## QC2-15

Précisions à la réponse de la question 9

### Demande ou Question:

Figure 1 Layout plot of LNG terminal. Critical area marked inside red circle.

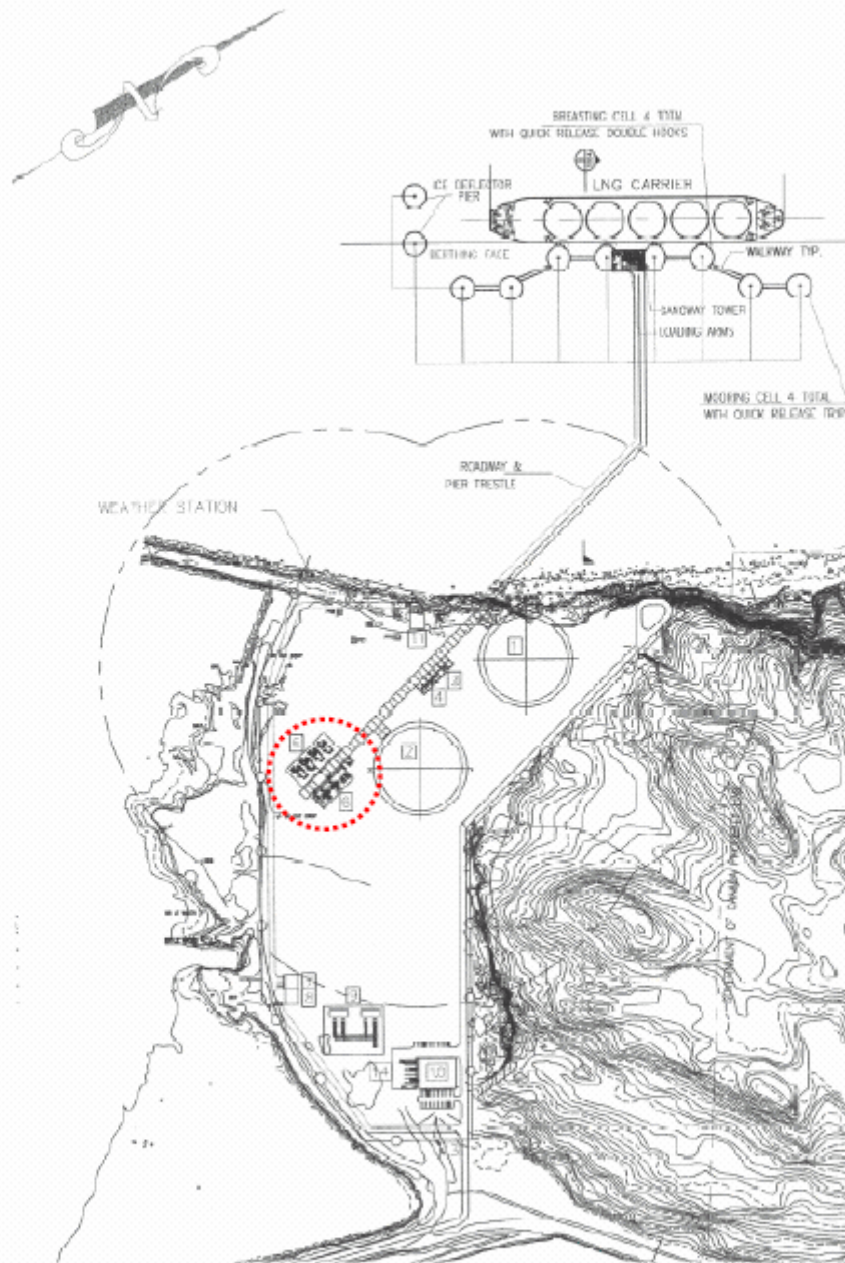
The flames passing the condenser and pumps (marked 3 and 4 on the drawing in Figure 1) is expected to generate some turbulence, but not much. The distance to the tanks is more than 20m and some decay of the pressure is foreseen.

The critical area on Figure 1 with vaporizers (marked 5) and compressors (marked 6) is quite large. It is assumed that this area is located on one grated level or on the ground. It is also assumed to have little equipment with much space in between (i.e. low congestion) and no walls or roof assumed (i.e. low confinement).

It should be noted that if the area near the vapourizers and compressors (i.e. inside the critical area of Figure 1) can not be defined as unconfined and uncongested, then the maximum overpressure will potentially be larger than 0.2 barg. A confined area can typically be formed if introducing walls or roofs, reducing the pressure relief during an explosion event. A congested area can typically be formed if the amount of small bore piping inside the area becomes large, causing the flame acceleration to increase from turbulence generation during the event of an explosion.

The terminal in general is therefore concluded to have very little confinement, causing efficient pressure relief in minimum one direction. Because of the low confinement the maximum pressure is not expected to exceed 0.2 barg.

Figure 1 Layout plot of LNG terminal. Critical area marked inside red circle.

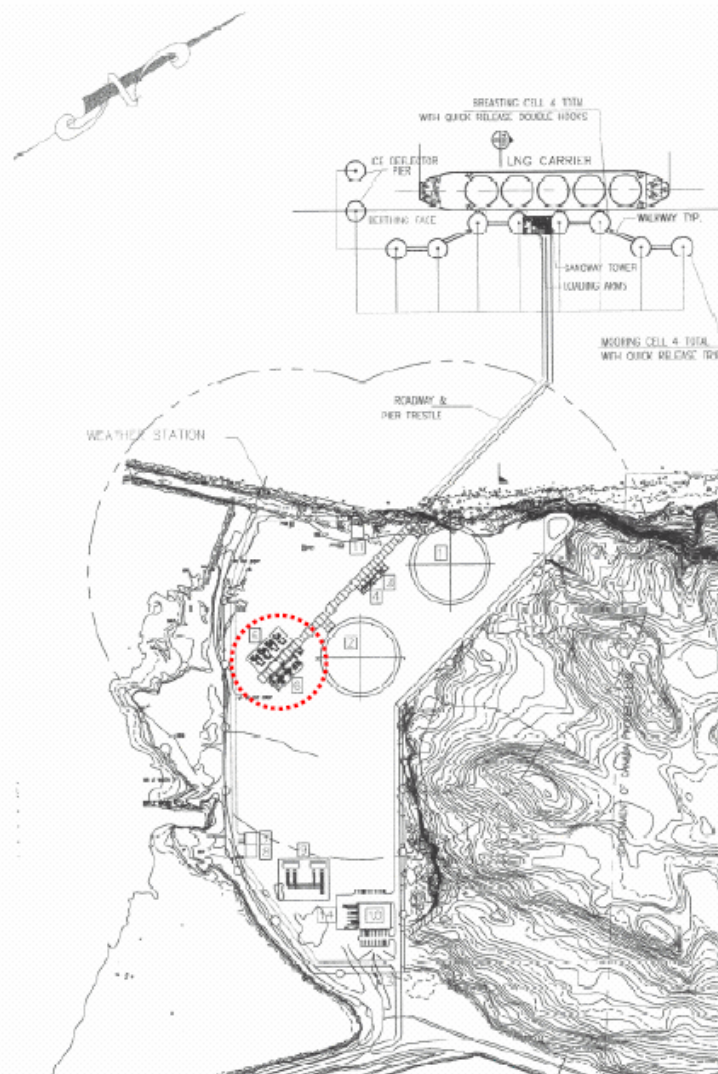
On prévoit que les flammes près du condenseur et des pompes (dont l'emplacement est indiqué par les chiffres 3 et 4 sur le dessin de la figure 1) entraîneront une certaine turbulence, qui demeurera faible. La distance des réservoirs est de plus de 20 mètres et on prévoit une certaine diminution de la pression.

La zone critique de la figure 1 avec les vaporisateurs (5) et les compresseurs (6) est passablement étendue. On suppose que cette zone est située à un niveau uniforme ou sur le sol. On suppose également qu'il y a peu d'équipement et beaucoup d'espace entre les différentes pièces (faible encombrement), et qu'il n'y a pas de murs ni de toit (faible confinement).

Il est important de noter que si le secteur situé près des vaporisateurs et des compresseurs (soit à l'intérieur de la zone critique de la figure 1) ne peut être défini comme étant non confiné ou non encombré, la surpression maximale sera potentiellement supérieure à 0,2 barg. Typiquement, une zone peut devenir confinée en ajoutant des murs et un toit, ce qui réduit la capacité de libérer la pression au cours d'une explosion. Typiquement, une zone peut devenir encombrée si la quantité de conduite de petit calibre augmente, ce qui rehausse l'accélération de la flamme en raison de la turbulence créée au cours d'une explosion.

On conclut donc qu'en général, le confinement du terminal est très faible, ce qui permet de réduire efficacement la pression dans au moins une direction. En raison de ce faible confinement, on prévoit que la pression maximale ne sera pas supérieure à 0,2 barg.
